STADTRECHNUNGSHOF WIEN

StRH V - 28-2/15

MA 28, Sicherheitstechnische Prüfung von Passagen;

Nachprüfung

Abbildung 2: Untersicht Decke - Zusammenschluss zweier Tropftassen

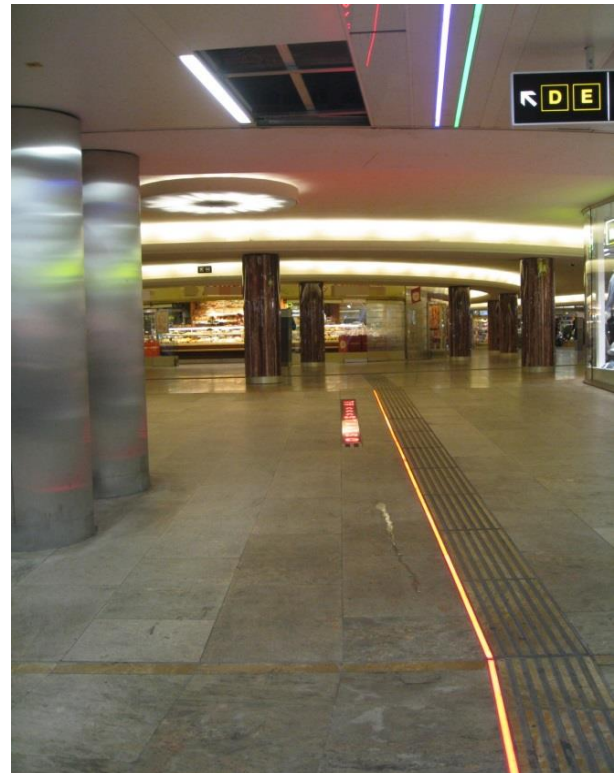
3.2 Um Aufschluss über die Ursache der Wasserschäden zu erhalten, wurden im Mai 2014 im Bereich der Stiege 1 (s. Abb. 1) und danach auch im Bereich der Bauwerksfuge jeweils Deckenöffnungen vorgenommen. Im Herbst 2014 erfolgten Begehungen und Besprechungen der Magistratsabteilung 28, der Wiener Linien GmbH & Co KG und der Magistratsabteilung 29, um Maßnahmen zur Vermeidung von Wasserschäden festzulegen. Dabei wurde festgehalten, dass die im Verwaltungsbereich der Magistratsabteilung 28 befindliche Tropfasse nicht an einen Kanal angeschlossen war, da sie nur darauf konzipiert war, eine geringfügige Wassermenge aufzunehmen, welche in weiterer Folge verdunsten sollte. Weiters wurde in den genannten Bereichen die Verbindung sämtlicher Tropffassen festgelegt, damit die Ableitung des Wassers aus den Tropffassen in den Kanal gewährleistet wird sowie, dass diese einer regelmäßigen Reinigung und Wartung zu unterziehen sind. Diese Maßnahme wurde im Jänner 2015 umgesetzt (s. Abb. 2).

Um sicherstellen zu können, dass die Wartungen und Reinigungen der Tropftassen regelmäßig und im erforderlichen Ausmaß durchgeführt werden, empfahl der Stadtrechnungshof Wien einen entsprechenden Wartungsplan zu erstellen.

Sollten die im Jahr 2015 gesetzten Maßnahmen (Verbindung der Tropftassen und Anschluss dieser an den Kanal) die Wasserschäden auch bei regelmäßiger Wartung der Tropftassen nicht hintanhaltend, empfahl der Stadtrechnungshof Wien in Abstimmung mit der Magistratsabteilung 29 weitere Maßnahmen zur Abdichtung der Tragwerkskonstruktion zu setzen.

Zur Gewährleistung der schadlosen Wasserabfuhr aus den Tropftassen werden bereits regelmäßige Kontrollen durchgeführt. Um eventuelle Verunreinigungen beseitigen zu können, wurden in die Decke Revisionsöffnungen eingebaut.

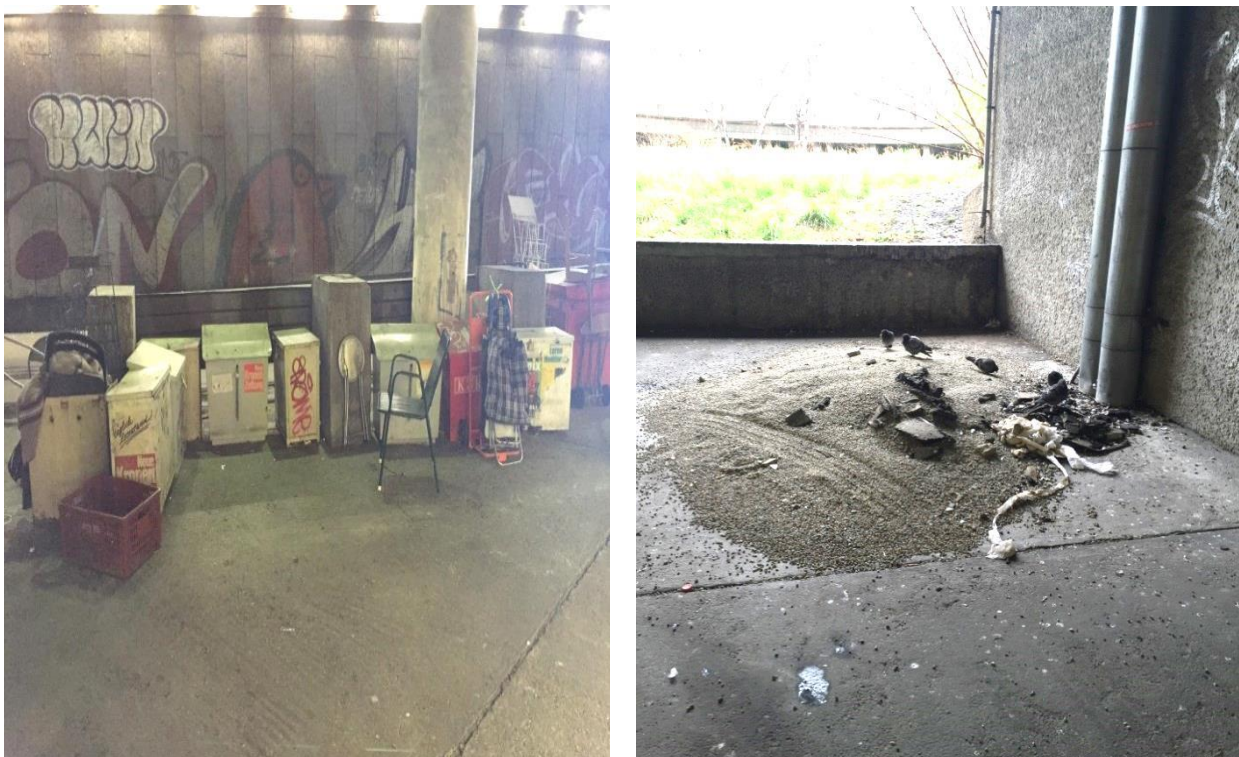
4.2 Auffällig war, dass in den allgemein zugänglichen Bereichen wie beispielsweise an den Wänden im Ein- und Ausfahrtsbereich der Straßenbahnen, an einer Wand aus Glasbausteinen und in den Zu- und Abgängen der Stiegenbereiche vermehrt Graffiti vorhanden waren. Offensichtlich hatten die bereits vorhandenen Graffiti einen nachteiligen Einfluss auf Nachahmende. Die Magistratsabteilung 28 ließ die Graffiti nicht entfernen und erstattete keine Anzeigen für derartige Sachbeschädigungen.

Der Stadtrechnungshof Wien empfahl der Magistratsabteilung 28, auch wenn dies mit einem höheren Verwaltungsaufwand verbunden sein mag, Graffiti zur polizeilichen Anzeige zu bringen und beseitigen zu lassen. Darüber hinaus sollten Maßnahmen evaluiert werden, wie potenzielle Täterinnen bzw. Täter abgehalten werden können, ihre Botschaften in dieser Form an die Öffentlichkeit zu bringen (s. auch Bericht des Kontrollamtes der Stadt Wien "MA 29, Periodische Inspektion von Brücken, Stützmauern, Stiegenanlagen und Wegweiserbrücken; Nachprüfung, KA V - 29-2/09").

Sämtliche Graffiti wurden im September 2015 erfasst und zur polizeilichen Anzeige gebracht. Die Magistratsabteilung 28 wird nunmehr die Graffiti in ihrem Zuständigkeitsbereich entfernen lassen und das Aufsichtspersonal des Verkehrsbauwerkes anweisen, künftig erhöhtes Augenmerk auf diese Problematik zu legen. Im Fall einer neuerlichen Anbringung von Graffiti wird dies zur Anzeige gebracht werden.

Abbildungen 10 und 11: Stark verschmutztes Taubennetz als Wandabschluss zur Decke

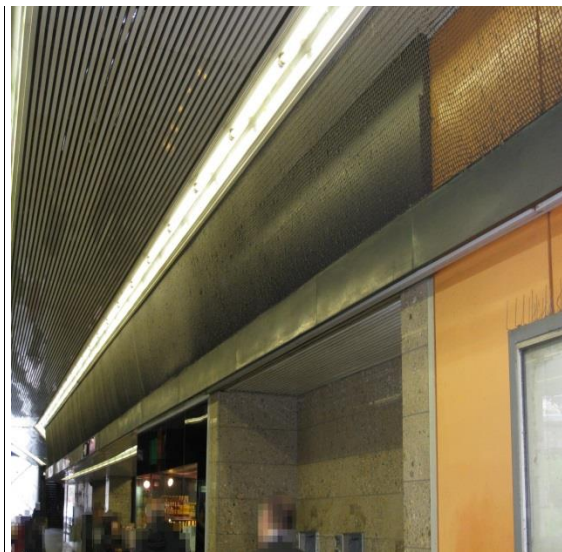
4.4 Weiters war oberhalb eines von Fußgängerinnen bzw. Fußgängern stark frequentierten Bereiches, entlang von Geschäften, Auslagen u.ä. nahe der Geschoßdecke ein stark verschmutztes Taubennetz anzutreffen (s. Abb. 10 und Abb. 11).

Aufgrund der starken Verschmutzung des Taubennetzes, dem davon ausgehenden Brandrisiko und dem nicht bekannten Brandverhalten des Taubennetzes an sich empfahl der Stadtrechnungshof Wien, eine Reinigung vorzunehmen bzw. dieses gegebenenfalls durch ein geeignetes und den Brandschutzanforderungen entsprechendes Netz zu erneuern.

Das Netz zur Taubenabwehr wurde gereinigt. Die Anpassung des Taubenschutzes wird bei Bedarf im Zuge der baulichen Umsetzung der Maßnahmen des Brandschutzkonzeptes erfolgen.
